Annexe 6 : Réponse aux compléments DREAL

Réponses à la demande de compléments – Avis de la DREAL Nouvelle-Aquitaine

Demande d'autorisation environnementale

du parc éolien Aérodis Chambonchard – Décembre 2021

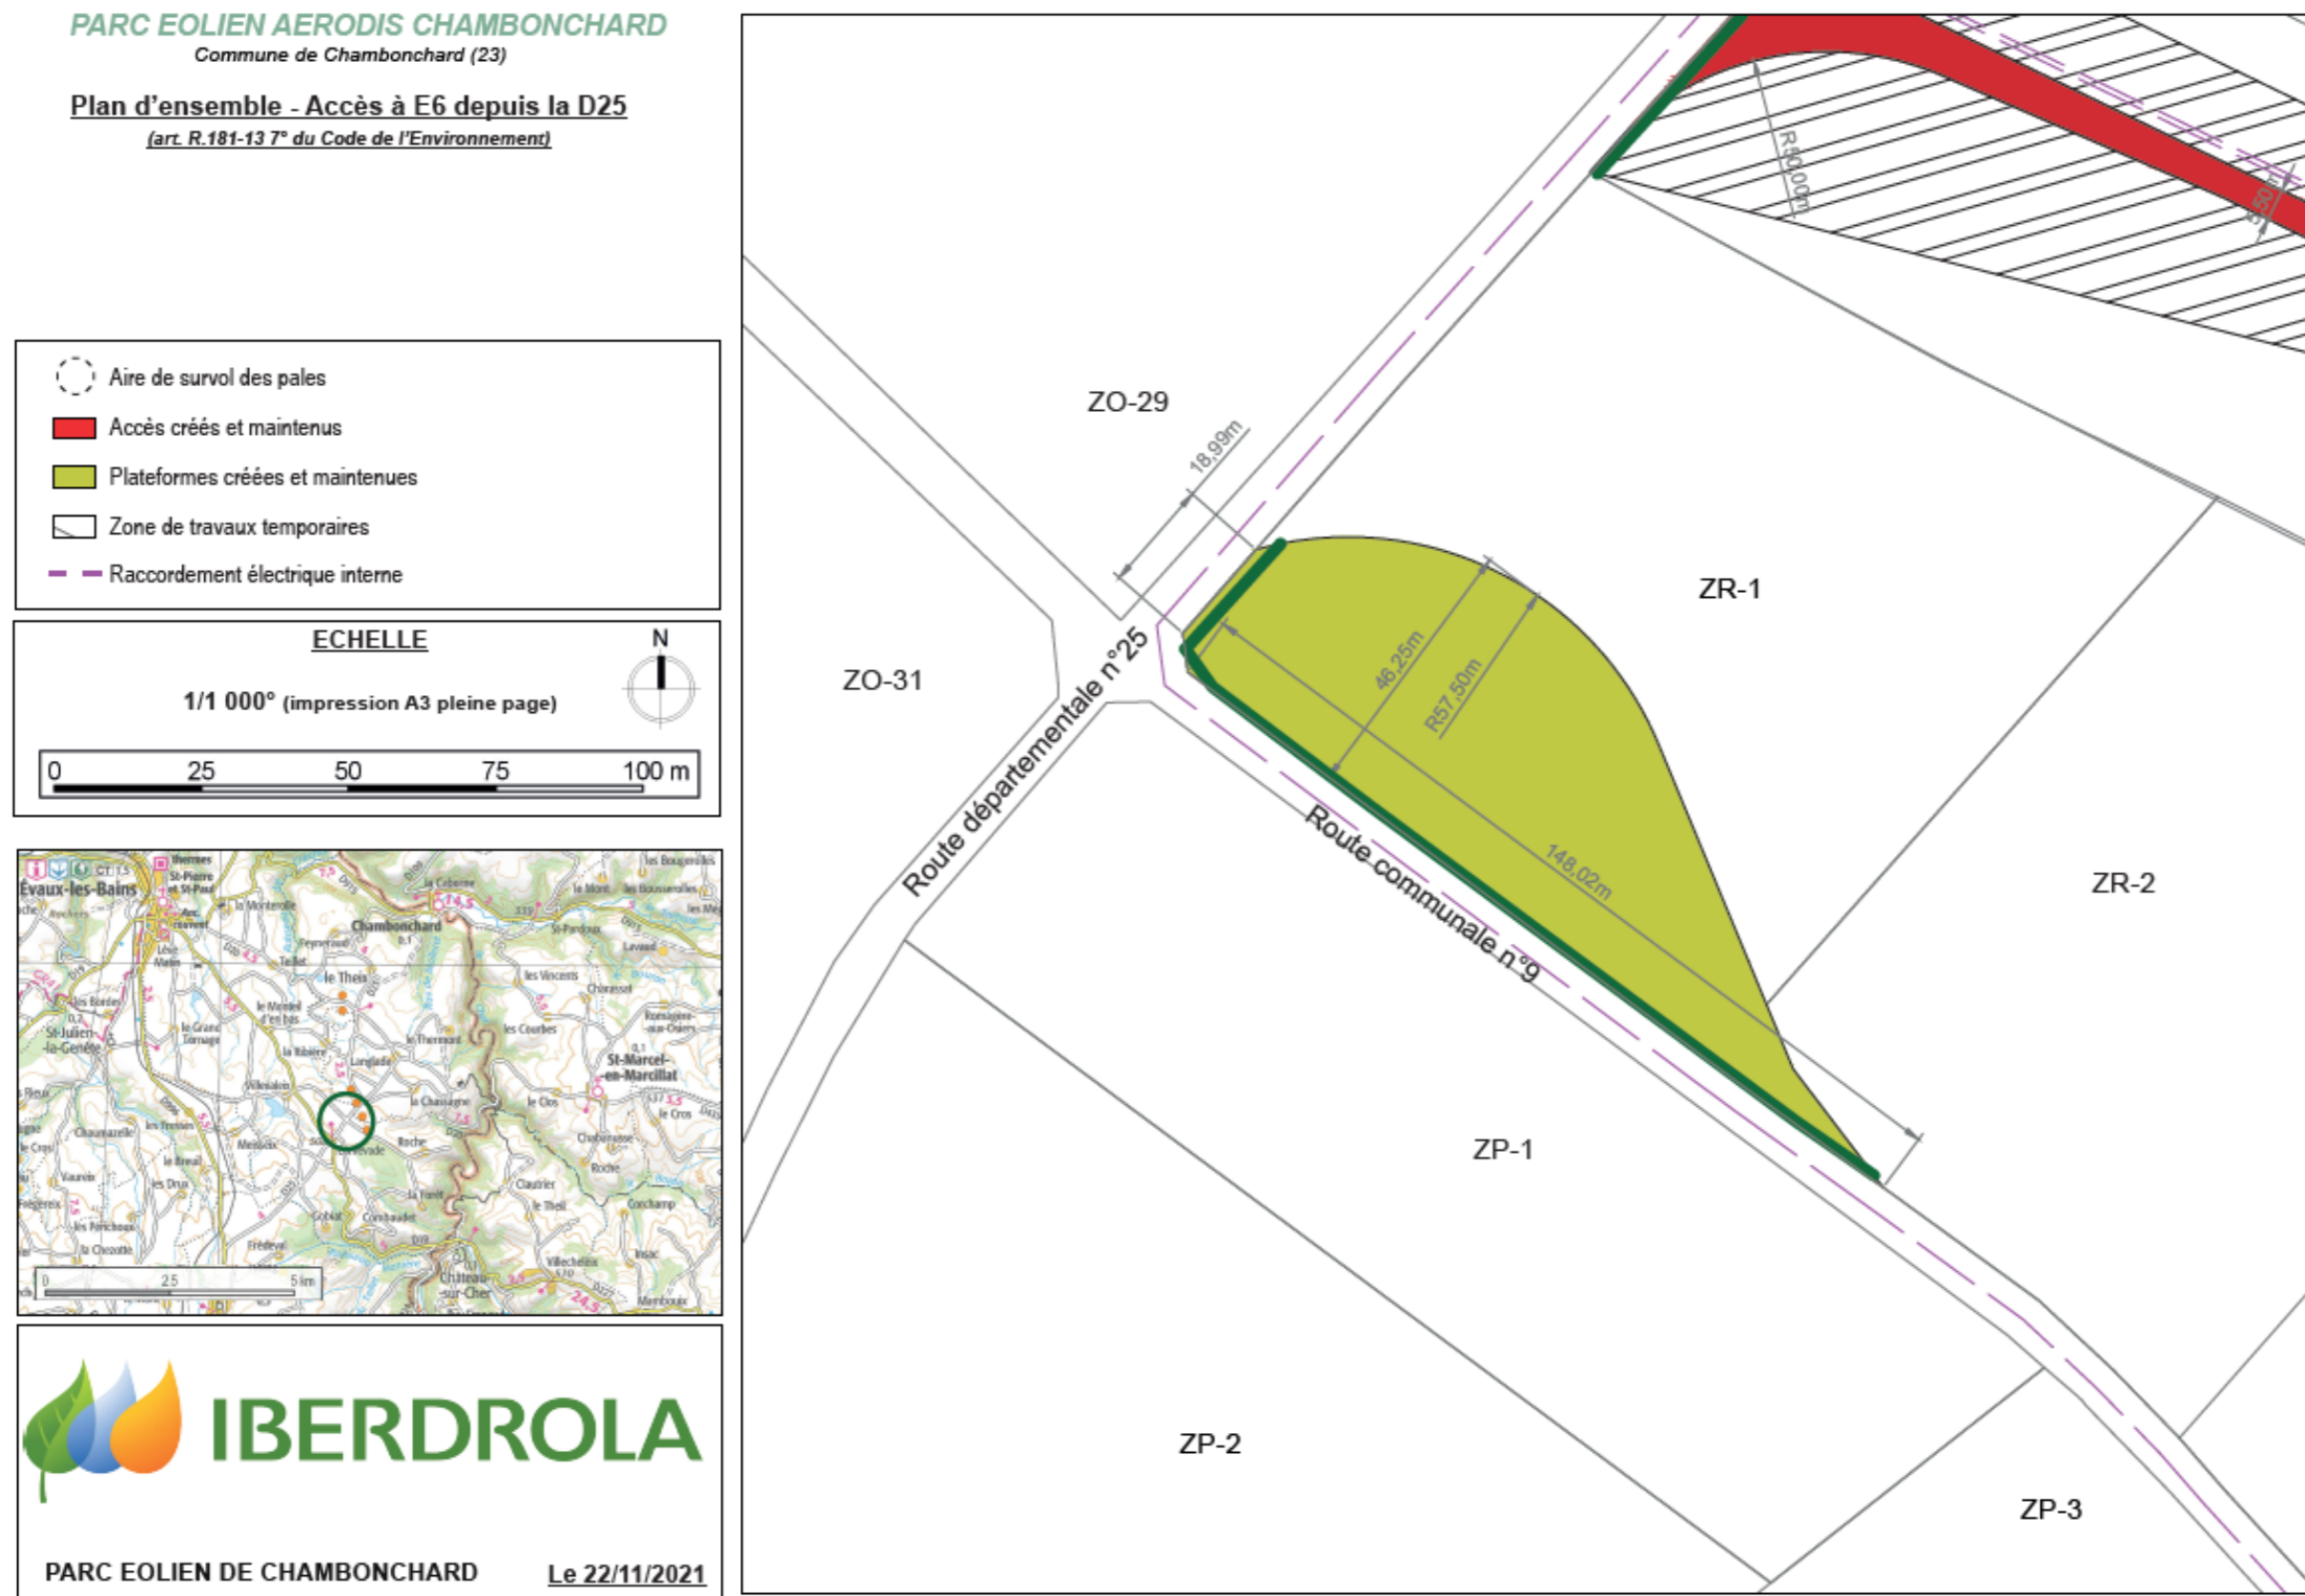
- la parcelle ZE 23, envisagée pour recevoir l'éolienne E4 selon le tableau recensant les parcelles occupées par les installations, n'apparaît pas dans les copies des autorisations des propriétaires,
- des autorisations ont été signées par des propriétaires de parcelles non mentionnées dans le tableau recensant les parcelles occupées par les installations (ZP 6a, ZP 22, ZK 45, ZH 42...),
- l'aménagement du virage d'accès à l'éolienne E6 n'est pas totalement visible sur le plan d'ensemble,
- le tableau recensant les parcelles occupées par les installations positionne l'éolienne E3 sur la parcelle ZE 22, l'autorisation des propriétaires visant les parcelles ZE 22a et ZE 22b.

Pour les autorisations des propriétaires sur des parcelles non concernées par les aménagements, la société IBERDROLA RENOVABLES FRANCE, par sécurisation foncière et par anticipation d'éventuelles contraintes environnementales, a fait signer ces autorisations.

Plan du virage d'accès à l'éolienne E6 (Source : ENCIS Environnement)

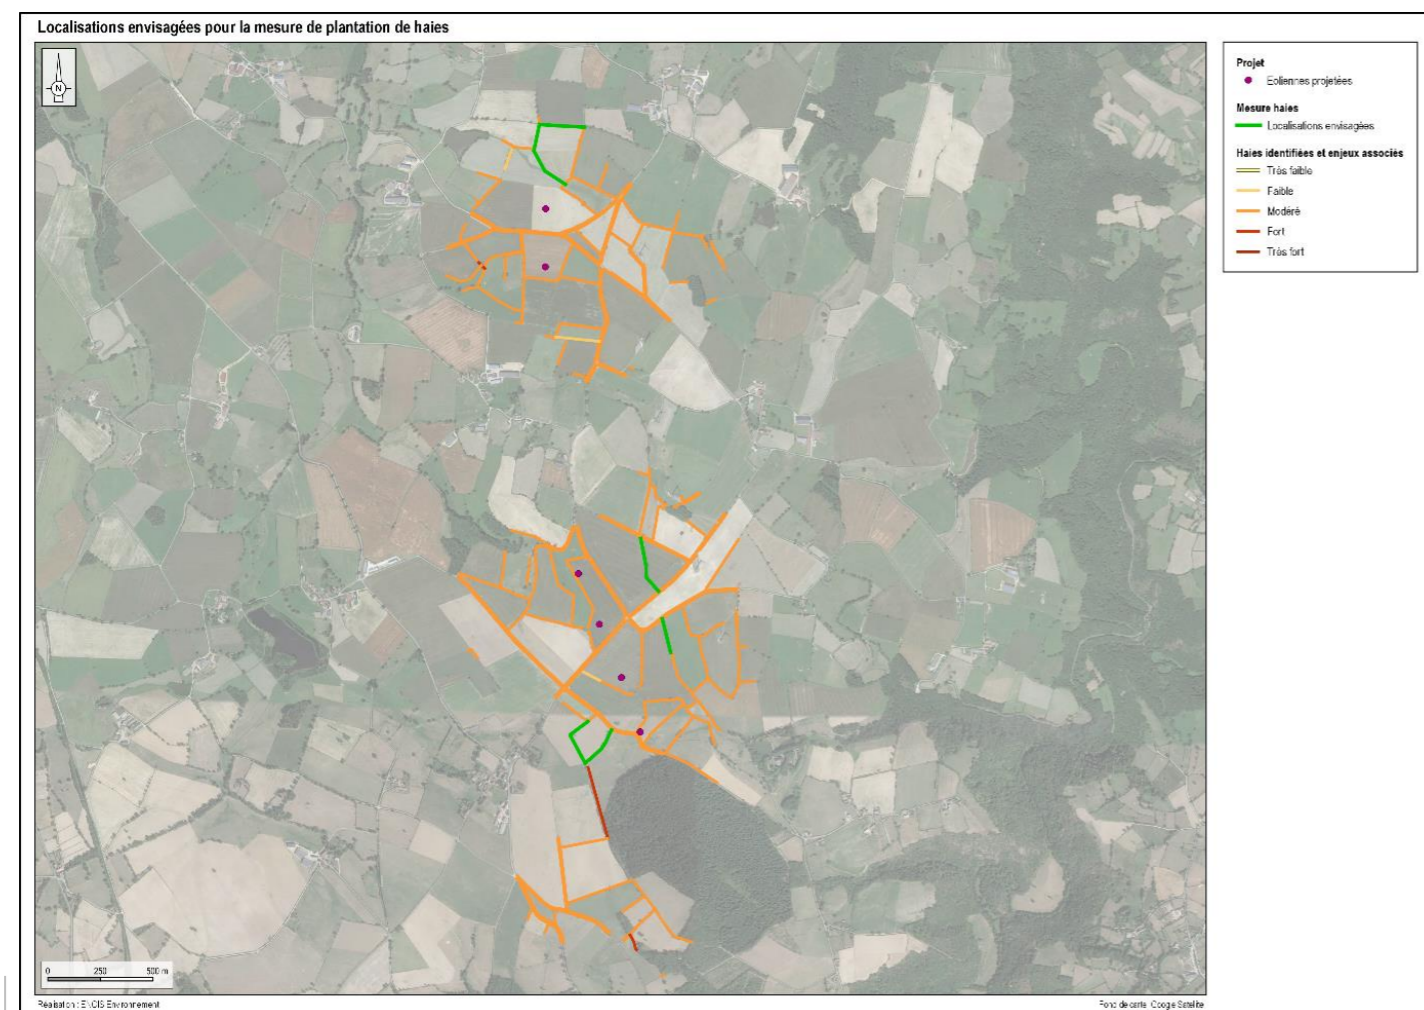
Il convient par ailleurs de fournir un plan d'ensemble permettant de visualiser l'ensemble de l'aménagement du virage d'accès à l'éolienne E6.

L'aménagement du virage d'accès à l'éolienne E6 est présenté ci-dessous. Il sera rajouté aux plans règlementaires, pièce n°7 de la Demande d'Autorisation Environnementale.
